RELATORIO TECNICO SUPRAM CM – 034/2009

RELATÓRIO DE VISTAS

Empreendedor: Prefeitura Municipal de Ribeirão das Neves		
Empreendimento: Cemitério Público de Ribeirão das Neves	Atividade: F-04-02-2	
Licenciamento Ambiental N°. 11537/2006/002/2009		
Licença requerida: LO	Classe : 3	Parecer Único N° 214/2009
Protocolo SIAM: 663658/2009

Figura 2 – Área cedida para a Prefeitura Municipal de Ribeirão das Neves. Onde vê-se, área de implantação do cemitério, faixa de servidão da CEMIG, área restante ocupada por pastagens e áreas de preservação permanente (localizadas fora do empreendimento).

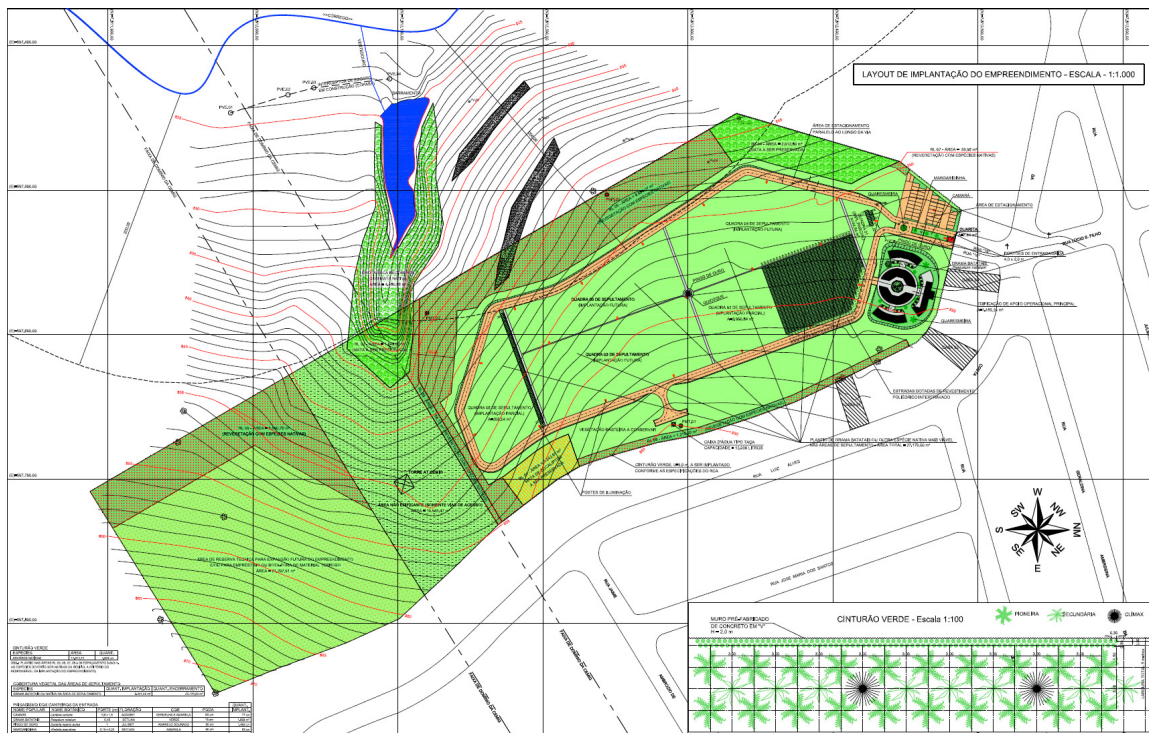
- *“O Cemitério apresenta-se totalmente cercado no PCA foi indicado um “corredor ecológico” qual o tipo de “corredor” foi levado em consideração?”*
- *“O maciço de flora foi dividido ao meio e existe a proximidade em app.”*

- *“Assinatura do termo de averbação por proximidade com a APE URUBU, < 10 Km.”*
- *“Recuperação ambiental da área cedida pelo Estado e que não foi usada no empreendimento, com plantio de espécies nativas.”*

Um corredor verde (figura 2) interligando os remanescentes de vegetação presentes no interior da área do empreendimento (um fragmento de vegetação nativa e outro de eucalipto com sub-bosque de nativas) por meio de plantio de espécies arbóreas nativas foi implantado na área do cemitério em atendimento à condicionante nº 6 do Parecer Técnico de LP+LI *“Que a proposta de implantação de um “corredor ecológico” que interligará os dois maciços principais de vegetação, seja utilizado, o plantio de espécies nativas do local”* .

Esclarecemos que quando da concessão da LP + LI, o projeto apresentado e aprovado pelo CIF/COPAM, contemplava a área de 4,7 ha, que faz parte de uma área maior (10,25 ha) cedida pelo Estado à Prefeitura Municipal de Ribeirão das Neves. Em relação à área não contemplada no licenciamento, informamos que aproximadamente 1,1 ha foram definidos como área não edificante, por localizar em área de servidão da

torre de transmissão da CEMIG; 0,15 ha foram destinados a preservação por se tratar de fragmento de vegetação nativa em APP; 2,13 ha foram previstos para futura expansão do empreendimento e 0,65 ha foram previstos para serem revegetados, com o propósito de averbação de parte da reserva legal, caso necessário. Ressalta-se que inicialmente a área onde foi implantada o corredor ecológico havia sido prevista para revegetação, também com o propósito de averbação de parte da reserva legal.

Além disso, não foi constatada intervenção em área de preservação permanente na área onde foi implantado o cemitério, como indicado na figura 2.
